## Stadt Dinkelsbühl

### Bebauungsplan "Gaisfeld IV Bauabschnitt II" mit Grünordnungsplan und 23. Änderung des Flächennutzungsplans

Ergebnis der Öffentlichen Auslegung gemäß § 3 Abs. 2 BauGB (11.03.2024 bis 12.04.2024) und der Behördenbeteiligung gemäß § 4 Abs. 2 BauGB der Zeit vom 11.03.2024 bis 19.04.2024.

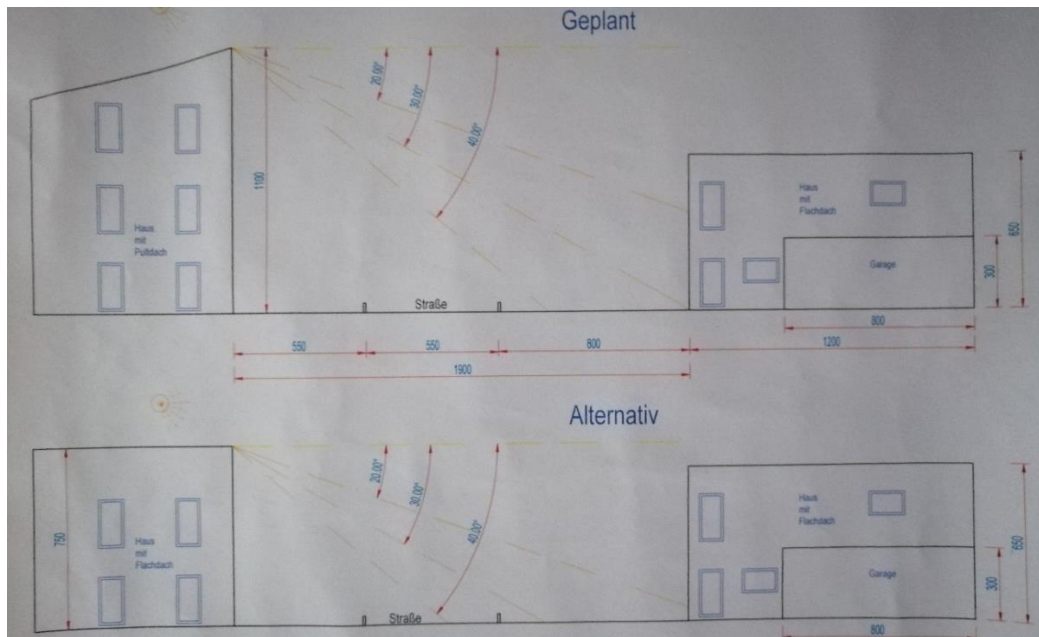
Zurzeit befinden wir uns noch in der Bauphase. Durch Nachbarschaft und später durch Bauamt Dinkelsbühl haben wir erfahren, dass gegenüber von uns ein Neubaugebiet Gaisfeld IV Bauabschnitt 2 entsteht. Laut Bebauungsplan sind entlang der gegenüberliegenden Straßenseite 3-geschossige Häuser mit Pultdach, ca.11 Meter hoch, vorgesehen.

Ich möchte Sie nur erinnern, dass bei unserem Kettenhaus nur Ost- und Westseite für Empfang von der Sonne in Betracht kommen. Auf der Ostseite wird Sonnenlicht durch 2-3-geschossigen Häuser zum großen Teil versperrt, und jetzt auch auf der Süd-West, Westseite wird die Sonne durch die Pultdächer nur begrenzt ankommen (siehe dazu Sonnenstand-Diagramm). Aus diesem Diagramm ist es ersichtlich, dass die Sonne schon ab 17:00 Uhr in Sommer Monaten: Mai-Juni-Juli voll versperrt ist und im Winter wird es unser Haus kaum erreichen. Durch einfache Trigonometrie ist es leicht zu errechnen.

Heute zu Tage wird viel von Energieeffizienz und Nachhaltigkeit gesprochen. Nur wenn die billigste natürliche Energiequelle, wie die Sonne, bei unserem Haus nur begrenzt ankommen wird, sind auch unsere großen Investitionen, trotz weggefallenen Subventionen, in Klimaneutralität halb so viel Wert.

Dadurch entsteht auch Wertminderung für unseren Haus.

Die entlang der Obrist-von-Sperreuth Straße geplanten allgemeinen Wohngebiete WA 1 und WA 7 lassen nur Einzelhäuser mit Flachdach zu. Die Traufhöhe beträgt 7,25 Meter. Pultdächer und Satteldächer sind nicht zugelassen.

### 2.2 Zulässige Höhe

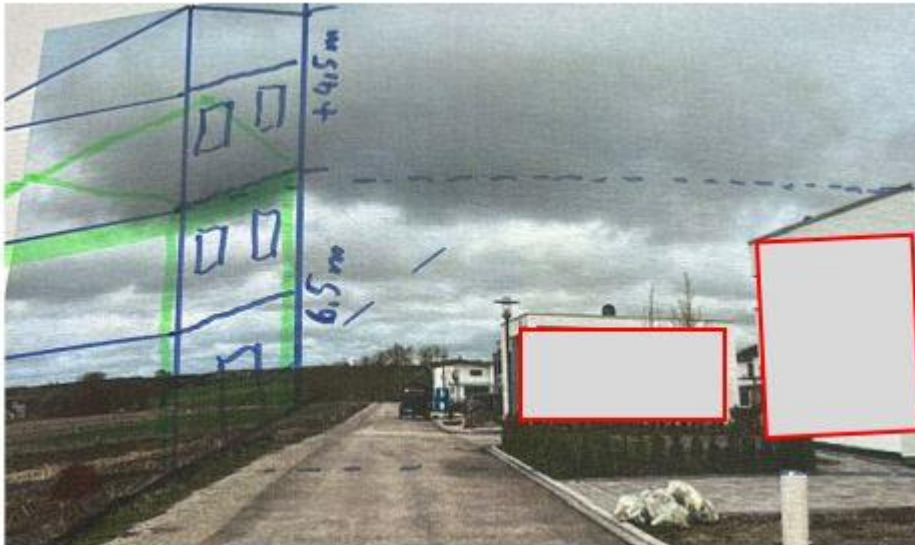
Der Ansatz das SO 1 auf 2 Vollgeschosse zu begrenzen ist gut, jedoch ist weiterhin ebenfalls eine maximale Bauhöhe von 6,5 m vorgesehen und vorgeschrieben werden. Diese ist mit einem für PV-Anlagen idealen Flachdach mit max. 5° problemlos möglich und in Form und Lage des Objektes ideal. Dies würde sich nach unserer Sicht viel zielführender in das bestehende Bild der bisher vorliegenden Bebauung einfügen. Eine durch diese Bauvorgabe (Flachdach) zielführende Ost-West-Ausrichtung von PV-Modulen ist im Sinne einer möglichst hohen PV-Eigenstromnutzung und hierdurch vermeidbaren PV-Spitzen einspeisung vermindert/verhindert auch einen unnötigen Stromnetzbelastung oder Ausbau der Verteilnetze, sondern sichert die Nutzung direkt vor Ort.

Die zusätzlich durch das Sondergebiet benötigten Stellplätze sind innerhalb der Ausweisung des Sondergebietes unterzubringen. Bei der Bauantragsprüfung wird darauf geachtet, dass die Vorgaben der Garagen- und Stellplatzverordnung eingehalten werden.
